GEMEINDE WEICHS

NIEDERSCHRIFT ÜBER DIE ÖFFENTLICHE SITZUNG

Top 2 Bebauungsplans Nr. 43 "Waldstraße" im Ortsteil Aufhausen; Behandlung der Stellungnahmen zur frühzeitigen Öffentlichkeits- und Behördenbeteiligung; Billigungs- und Auslegungsbeschluss

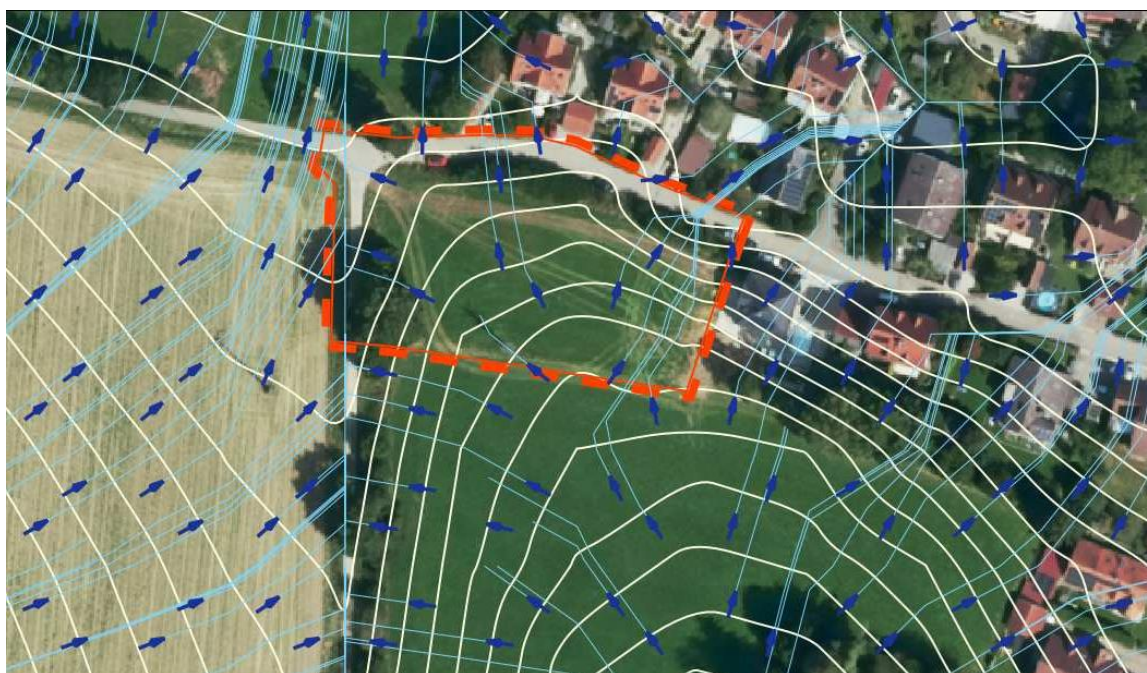
3. Aufgrund der topografischen Verhältnisse kann wild abfließendes Oberflächenwasser aktuell teilweise über die bebauten Grundstücke nördlich der Waldstraße in Richtung Ebersbach ablaufen, wobei der überwiegende Anteil westlich der Wohngebäude abfließen wird. Die nachfolgende Grafik – auch diese ist den Unterlagen des Bebauungsplanes bereits beigelegt – zeigt die derzeitige Situation mit den Fließwegen von Oberflächenwasser auf.

Der Bebauungsplan berücksichtigt die Situation und setzt südlich der künftigen Gebäude eine Fläche für den Wasserabfluss fest. Mit den dort bereits vorgesehenen Mulden/Wall-System kann wild abfließendes Oberflächenwasser kontrolliert um die bestehende wie auch künftige Bebauung abgeleitet werden.

Zwischenzeitlich liegt für das Gebiet das Entwässerungskonzept vor.

Dies berücksichtigt neben der Versickerung von Niederschlagswasser auch wild abfließendes Oberflächenwasser – Grundlage ist ein 100-jährliches Niederschlagsereignis - aus dem südlich angrenzenden, relativ kleinen Einzugsgebiet. Nach den durchgeführten Berechnungen kann die vorgesehene Mulde südlich der künftigen Bebauung dieses Wasser schadlos ableiten.

Dies gilt auch für den Schutz der Unterlieger. Auch hier wurde ein 100-jährliches Niederschlagsereignis unter Berücksichtigung der künftigen Bebauung angesetzt und ein Rückhaltevolumen von weniger als 100 m³ ermittelt. Dies kann mit einer Ausdehnung der bereits vorgesehen Mulde umgesetzt werden.

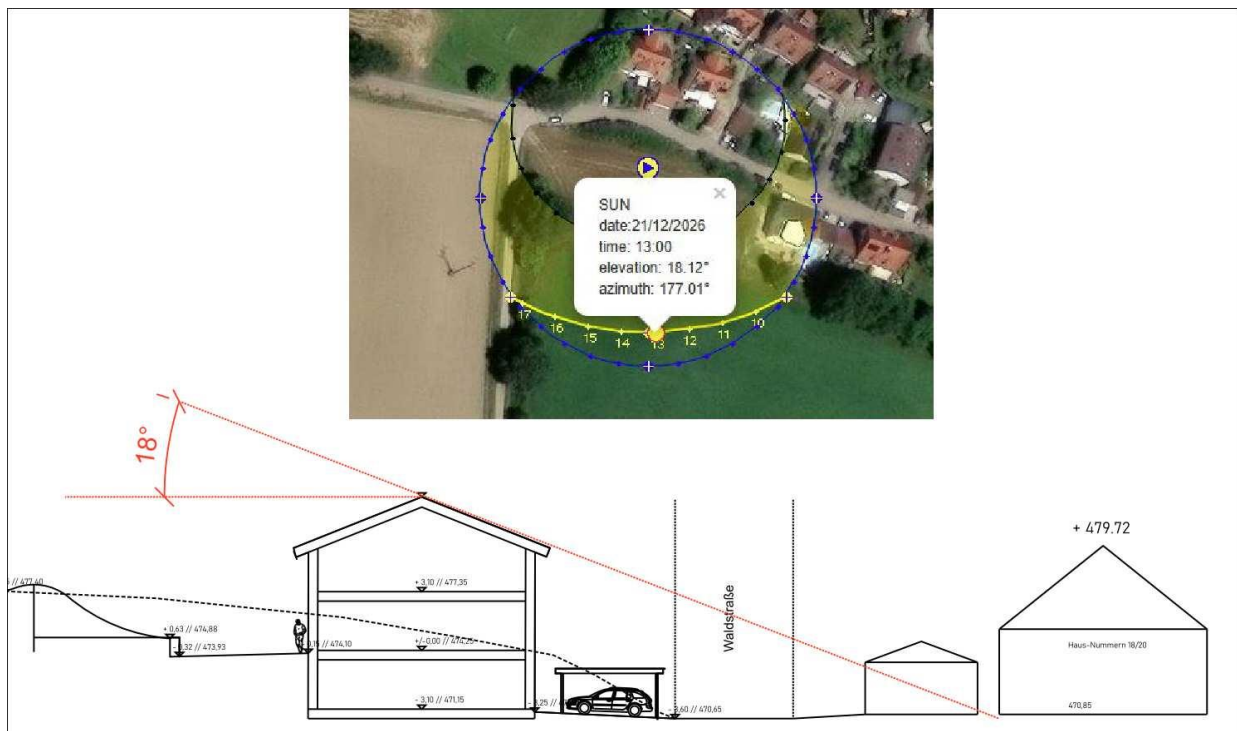
In einem Schriftwechsel zwischen Bürgern und der Gemeinde vor der frühzeitigen Beteiligung wurde u.a. die Verschattung bestehender Wohngebäude durch die Neubebauung thematisiert.

Nachfolgender Schnitt zeigt den Sonnenstand am 21.12. um 13 Uhr bei Aufhausen mit der Dachausrichtung von West nach Ost. Der Abstand zwischen bestehenden und künftigen Gebäuden beträgt vorliegend mind. 20 m.

Selbst bei niedrigstem Sonnenstand im Jahr sind keine nachteiligen Verschattungen für die Gebäude nördlich der Waldstraße zu erwarten.

Der Bau- und Umweltausschuss nimmt zur Kenntnis, dass durch die geplanten Wohngebäude keine Verschattung bei den gegenüberliegenden Gebäuden erfolgt. Eine Änderung im Bebauungsplanentwurf ist diesbezüglich nicht erforderlich.

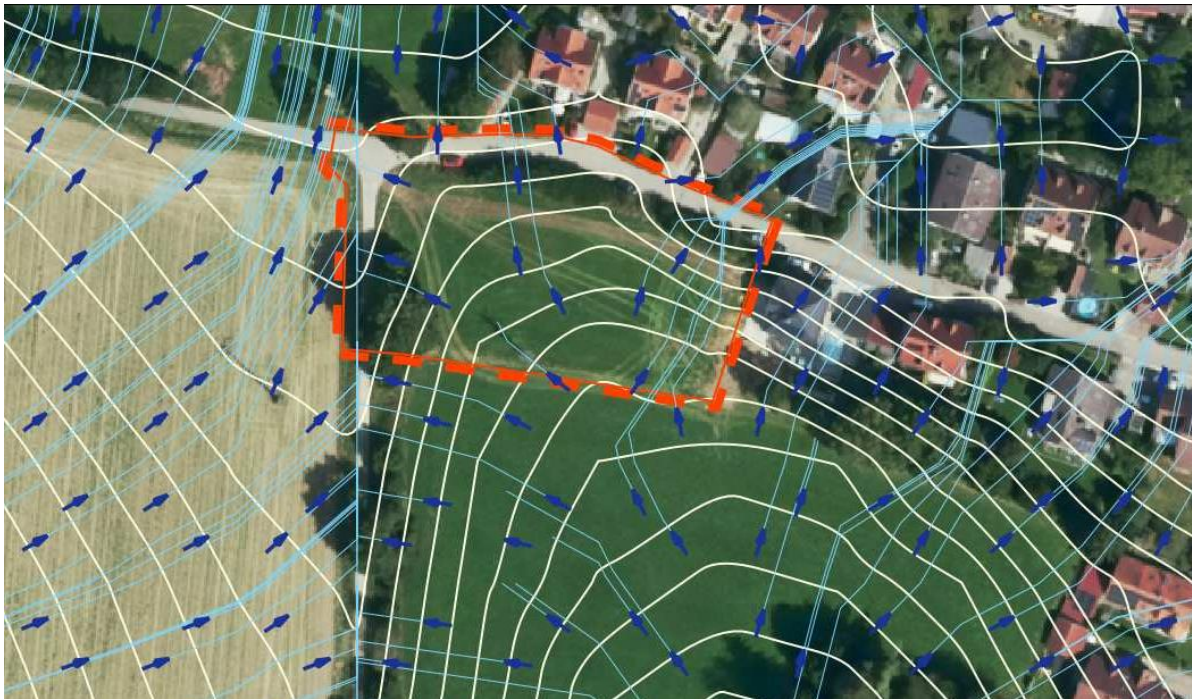
Die Gemeinde räumt in den Verfahrensunterlagen selbst ein, dass das Plangebiet nach Norden abfällt und anfallendes Oberflächenwasser künftig nach Westen abgeleitet werden soll. Diese Aussage beschreibt im Kern eine geplante Veränderung beziehungsweise Umleitung der natürlichen Oberflächenabflüsse auf angrenzende, tiefer liegende Flächen.

Die tatsächlichen Abflusswege im Ist-Zustand wurden jedoch nicht erhoben. Ebenso wenig wurden die durch die Planung verursachten Veränderungen dieser Abflusswege fachlich untersucht oder modelliert. Damit bleibt ungeklärt, welche Grundstücke und Flächen unterhalb des Plangebiets infolge der Geländemodellierung künftig zusätzliche Oberflächenabflüsse aufnehmen müssen.

Nach § 37 Abs. 1 WHG darf der natürliche Ablauf wild abfließenden Wassers nicht zum Nachteil eines anderen Grundstücks wesentlich verändert werden. Genau eine solche wesentliche Veränderung zulasten der Unterlieger ist durch die geplante Geländemodellierung jedoch naheliegend. Diese wasserrechtliche Grundpflicht ist im Rahmen der Abwägung nach § 1 Abs. 7 BauGB zwingend zu berücksichtigen.

Zur fachlichen Klärung ist daher ein belastbarer Überflutungsnachweis erforderlich. Dieser muss insbesondere darstellen, wie sich die Geländeanhebung auf die bestehenden Abflusswege auswirkt, welche Flächen künftig zusätzlich belastet werden und durch welche Maßnahmen eine nachteilige Veränderung für Unterlieger ausgeschlossen wird.

Wie den Planunterlagen in der Fassung vom 11.12.2025 zu entnehmen ist, wird für die Bauflächen ein Entwässerungskonzept erstellt. Dieses liegt seit Mai 2026 auch vor und berücksichtigt auch den Abfluss aus den südlich angrenzenden landwirtschaftlichen Flächen.

Die aus dem Entwässerungskonzept hervorgehenden Maßnahmen werden im weiteren Verfahren in den Bebauungsplan aufgenommen.

Darüber hinaus ist auf die in der Planzeichnung bereits geplante Fläche zur Regelung des Wasserabflusses hinzuweisen. Mit der dort vorgesehenen Umsetzung eines Mulden-Wall-Systems werden die künftigen Gebäude vor wild abfließendem Oberflächenwasser geschützt. Von dieser Maßnahme profitieren auch die Wohngebäude nördlich der Waldstraße.
